**RAPPORTO SULLE ATTIVITÀ PER LA PROGETTAZIONE ED ESECUZIONE
DELLE OPERE DI COMPENSAZIONE E MITIGAZIONE FUORI RECINZIONE**

AREE A VERDE "CRITICHE"

Milano, 17 febbraio 2016

PROPOSTA DI RICOLLOCAZIONE OPERE DI COMPENSAZIONE AMBIENTALE

S2

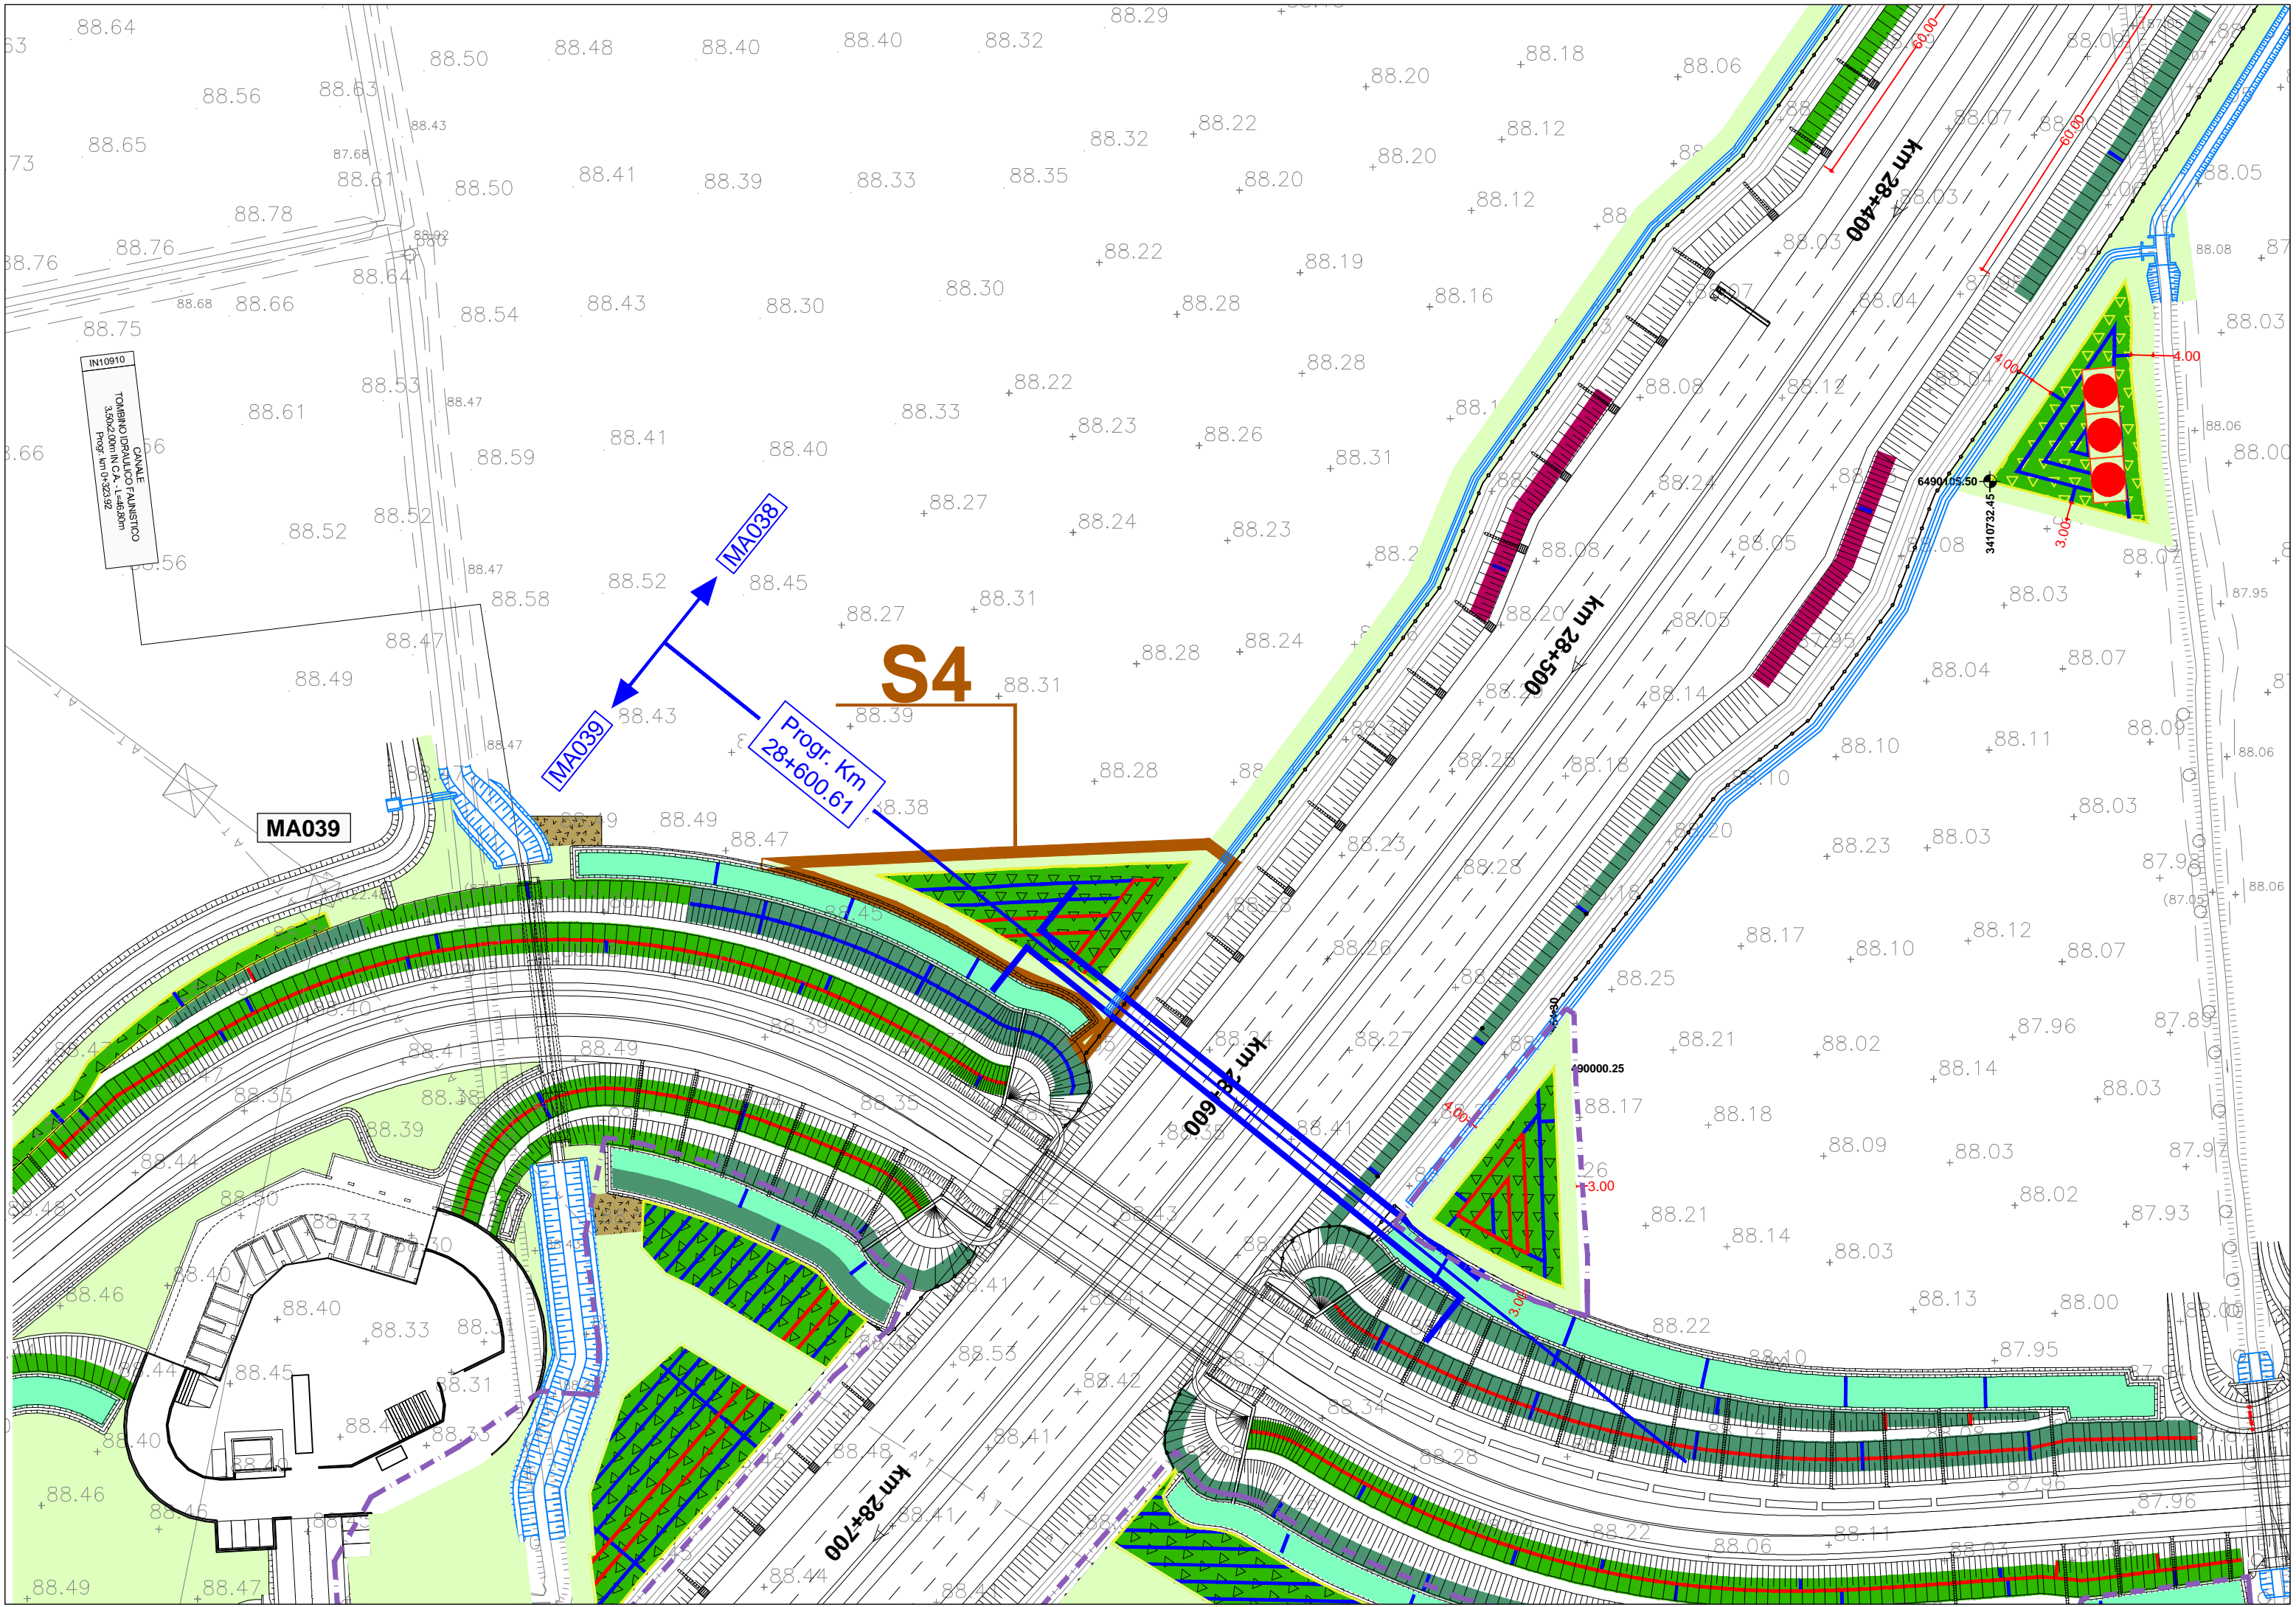
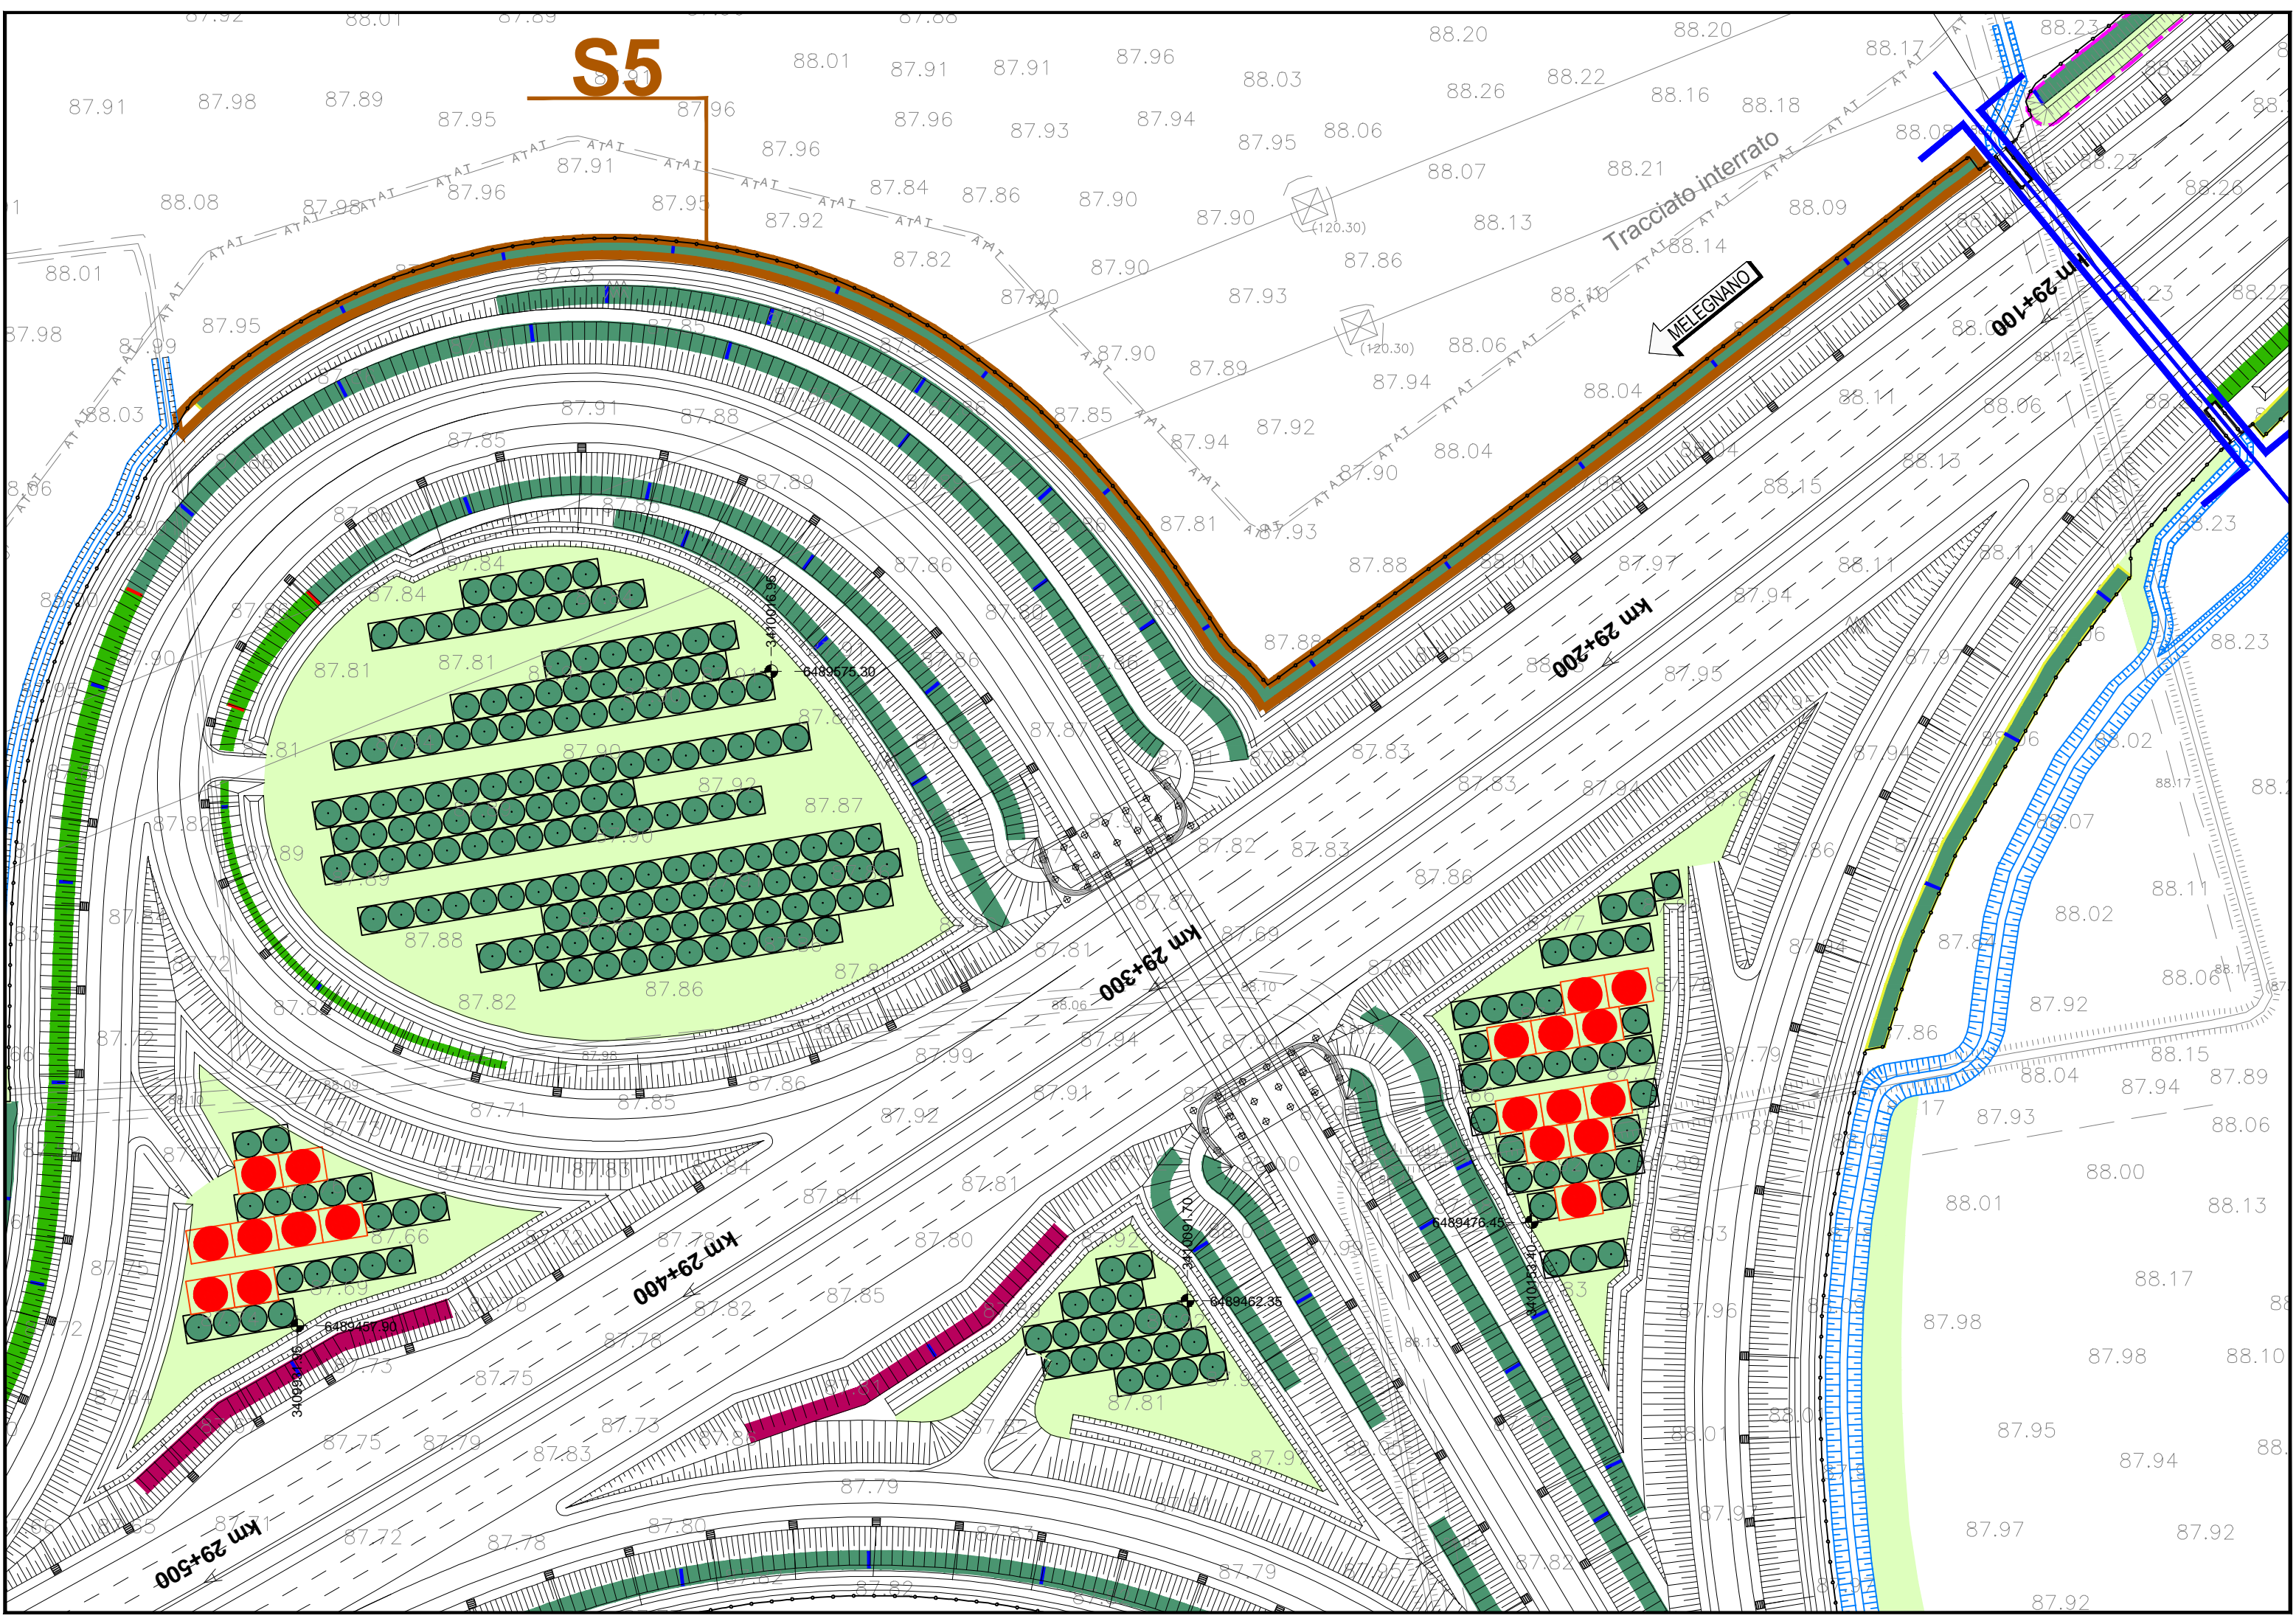
Le opere a verde previste in tali aree sono state, pertanto, stralciate e ricollocate nei reliquati accessibili collocati a ridosso dell'autostrada, che presentano migliori caratteristiche ai fini della futura gestione e manutenzione delle aree.

Nelle tavole allegate sono identificate con perimetro marrone e codice alfanumerico Sn le aree stralciate, per le quali si prevede lo spostamento delle opere a verde. Sono inoltre evidenziati con retino rosso e codice Rn i reliquati in cui è previsto il ricollocamento degli interventi.
